PROGETTO PER LA REALIZZAZIONE DI UN IMPIANTO FOTOVOLTAICO DA 71,547 MW DENOMINATO "AGRIVOLT MUSIGNANO"

COMUNE DI CANINO (VT)

OSSERVAZIONI AL CONTRIBUTO ISTRUTTORIO
DEL COMUNE DI CANINO

Cod. elaborato: FV_MUS01_OSS01

Figura 1. Layout d'impianto modificato sulla base delle 'Aree idonee' ex art. 20 del D.lgs. 199/2021 (cod. elab. FV_MUS01_V12-00)

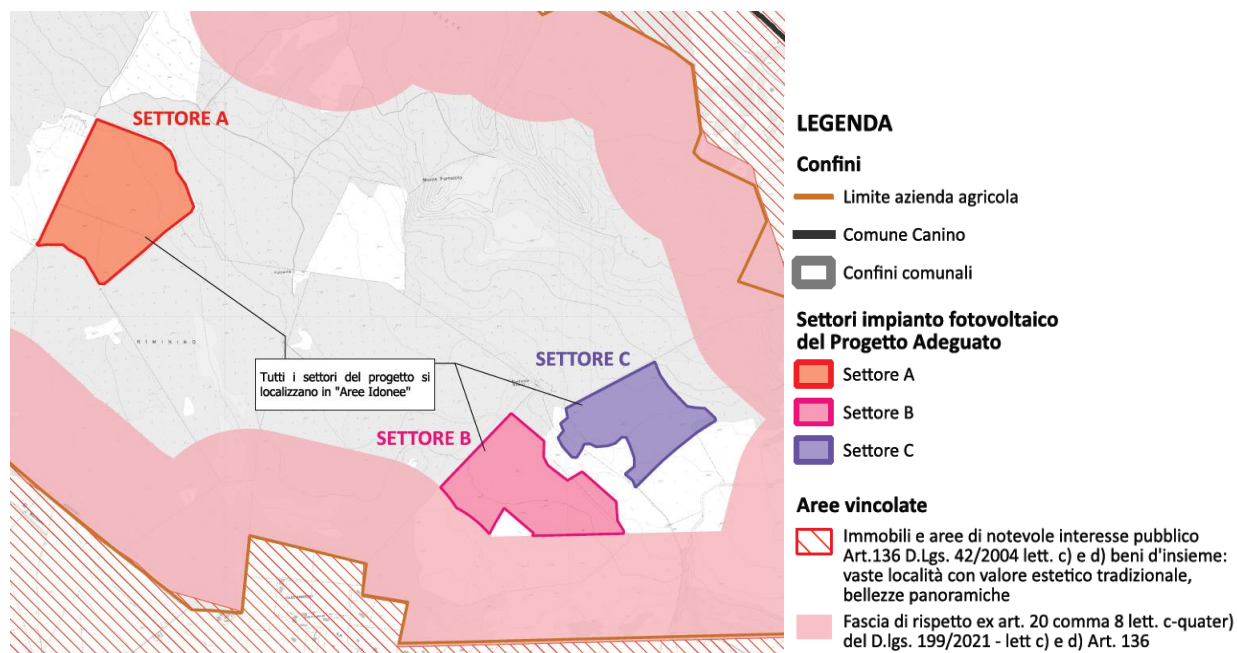
- 1.1 [...] la "Tavola dei fotoinserimenti" (cod. elab. FV_MUS01_V5) presentata in fase di avvio del procedimento presta una limitata attenzione alla Strada Provinciale 106, peraltro riportando solo fotoinserimenti i cui punti di ripresa sono localizzati nelle aree orograficamente depresse della strada stessa;

Si puntualizza che la rimodulazione del layout di progetto presentato in fase di avvio del procedimento al fine di rientrare completamente nella definizione di 'Aree Idonee' ex art. 20, comma 8, lett. c-quater, del D.lgs. 199/2021, prevede una riduzione della superficie del Settore B pari a 20 ettari, con effetti positivi in termini d'intervisibilità anche dalla SP106.

Figura 6. Relazioni del cavidotto con il patrimonio naturalistico-ambientale (estratto da "Relazioni del cavidotto con il patrimonio naturalistico-ambientale" cod. elab. FV_MUS01_V18-00)

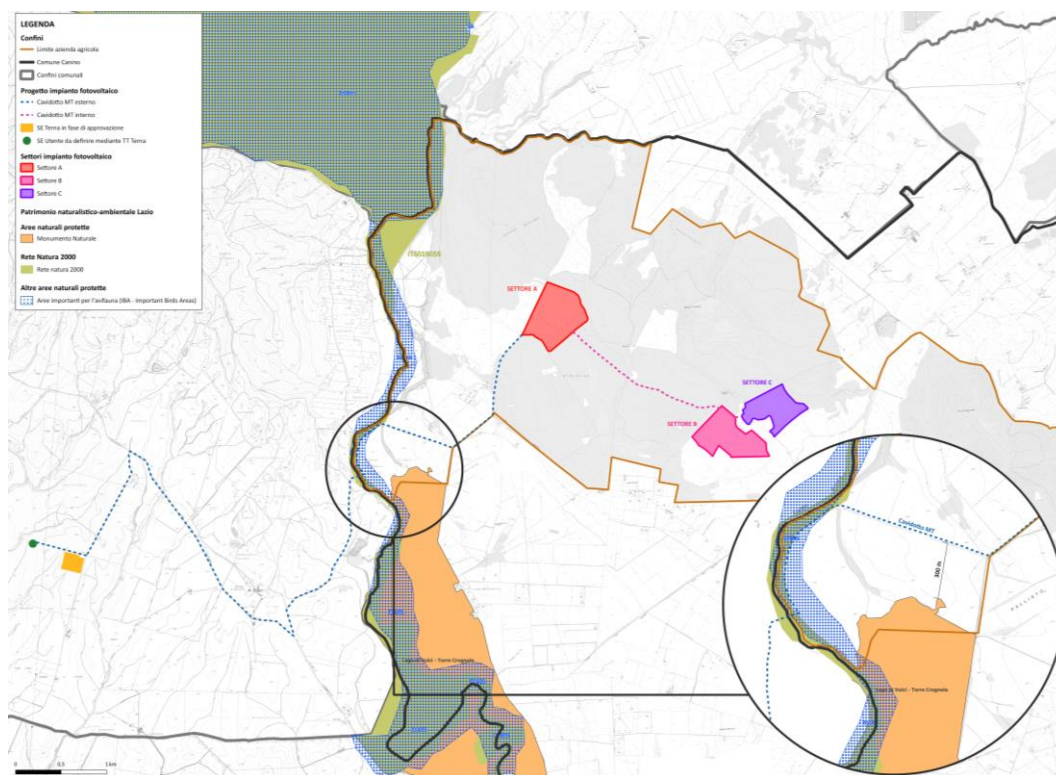
1.6 [...] i tracciati dei cavidotti insistono principalmente sulle proprietà del proponente e coinvolgono le strade Arsiat ed altri terreni. Ad ogni buon fine si segnala che una parte del cavidotto appare ricadere nel perimetro del Monumento Naturale "Oasi di Vulci", istituito a sensi dell'art. 6 della L.R. 29/97;

Si puntualizza che il cavidotto non ricade nel Monumento Naturale "Oasi di Vulci". Si veda la tavola allegata "Relazioni del cavidotto con il patrimonio naturalistico-ambientale" (cod. elab. FV_MUS01_V18-00).
